廃炉発官 30 第 206 号
平成 30 年 10 月 24 日

福島第一原子力発電所 特定原子力施設に係る実施計画 変更認可申請書の
一部補正について

○「福島第一原子力発電所 特定原子力施設に係る実施計画」

地下水バイパス水、5・6号機仮設設備（滞留水貯留設備）の処理済水及び堰内雨水の評価対象核種の選定並びにサブドレン他浄化設備の処理済水の評価対象核種数の見直しに関する審査の進捗を踏まえ、下記の通り補正を行う。

サブドレン他水処理施設の排水管理を行う核種選定実施のための確認対象核種について

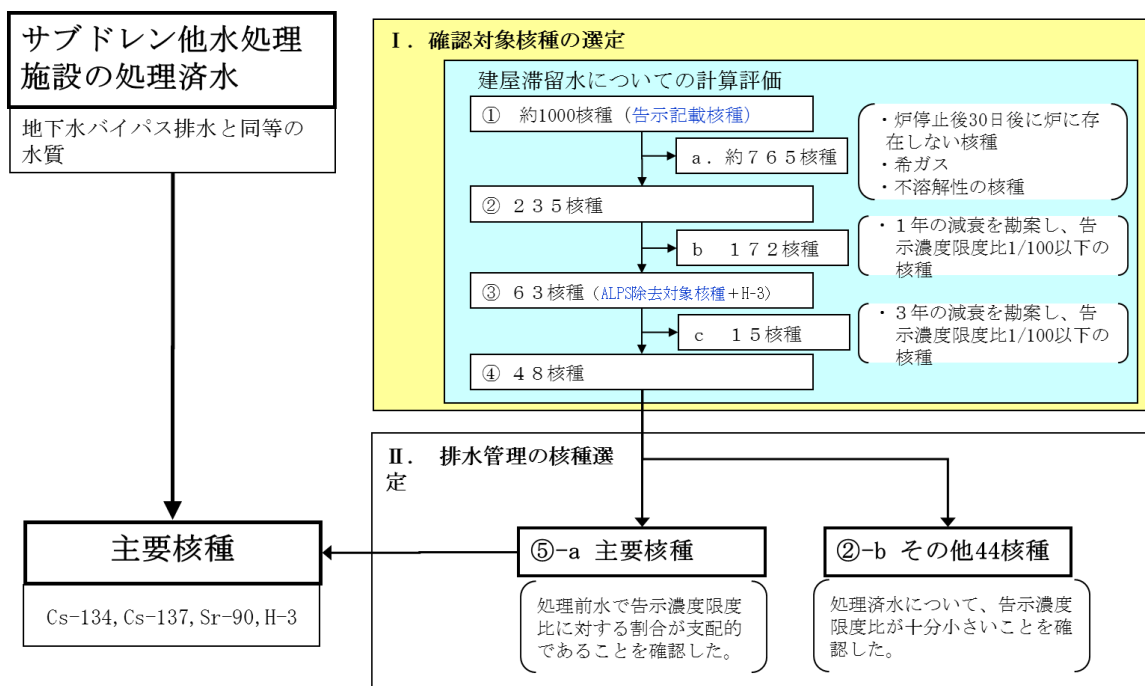
サブドレン他水処理施設の汲み上げ水は、主に事故発災に伴うフォールアウト、飛散瓦礫等に付着した放射性物質を含むことから、排水管理の評価対象とすべき核種は主要核種（Cs-134,Cs-137,Sr-90,H-3）と考えている。

確認すべき核種を選定するにあたり、安全側に仮定を行うため、炉心インベントリ等から被ばく評価上有意な核種として、主要核種を含む 48 核種※を選定した。（図 1）

図 2 確認対象核種の抽出の方法と除外された核種の線量寄与

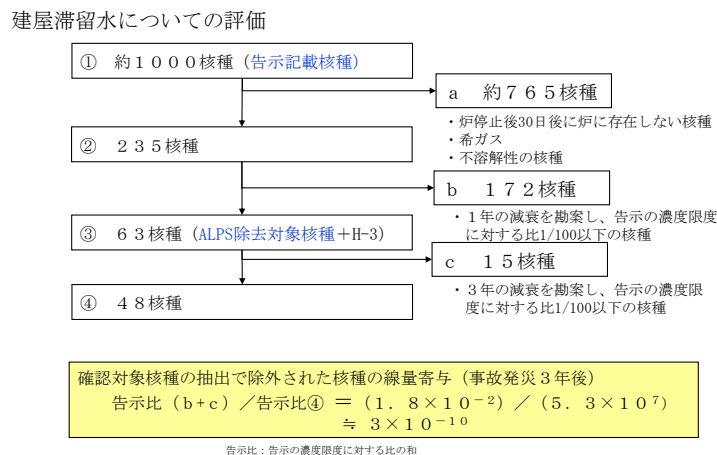
48 核種の告示濃度限度比の和を 1 とした場合、235 核種から除外された核種（235-48=187 核種：事故発災 3 年後）の告示濃度限度比の和は、 3×10^{-10} であり、除外された核種の寄与は極めて小さい。

なお、上記評価による 235 核種から除外された核種（235-48=187 核種：事故発災 3 年後）の告示濃度限度比の和は、建屋滞留水で 0.018 となる。一方、サブドレン、地下水ドレンの水質は、汲み上げ予定の最も濃度が高いピットで、現状の建屋滞留水と比べて H-3 が 1/100 程度、Cs-137 が 1/10000~1/1000 程度（表 2 参照）である。サブドレン、地下水ドレンにおける除外された 187 核種の線量寄与は、仮に現状の建屋滞留水との比率（地下水とともに最も移行し易いと考えられる核種である H-3 の比率：1/100）を上記 0.018 に乗じて、0.00018 程度であった。

図1 確認対象核種の選定方法について

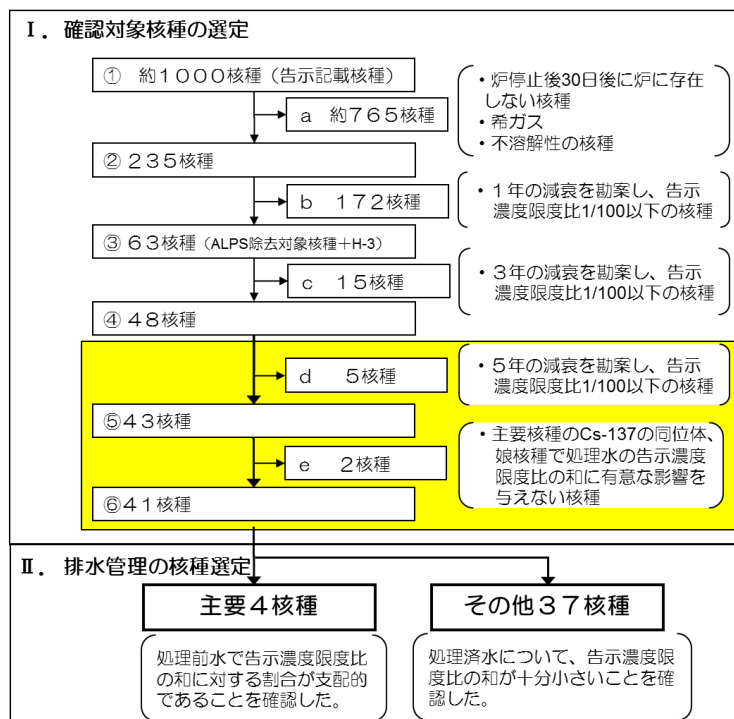
排水管理の評価対象核種を選定するに際して、主要核種以外の核種で線量評価に影響を与える核種は十分小さいものと考えているが、念のために、主要核種以外の核種の寄与を分析により確認することとした。

サブドレン他水処理施設の処理済水の確認すべき核種を選定するにあたっては、安全側に仮定を行うため、炉心インベントリ等から滞留水に存在すると評価した放射性核種について、サブドレン他水処理施設の処理済水の排水管理を検討した2014年3月時点（事故発災から3年経過）での減衰による濃度低下を考慮した上で、被ばく評価上有意な核種として「添付資料－3」の通り48核種を選定した。

更に、Cs-137の同位体、娘核種のうち、告示濃度限度比が十分小さい核種について見直しを行った結果、主要核種を含む41核種を選定した。(図1)

- b. Cs-137の濃度が排水時の運用目標である1Bq/Lであった場合においても、告示濃度限度比の和に有意な影響を与えないCs-137の同位体および娘核種の2核種を除外した。(図1 e)
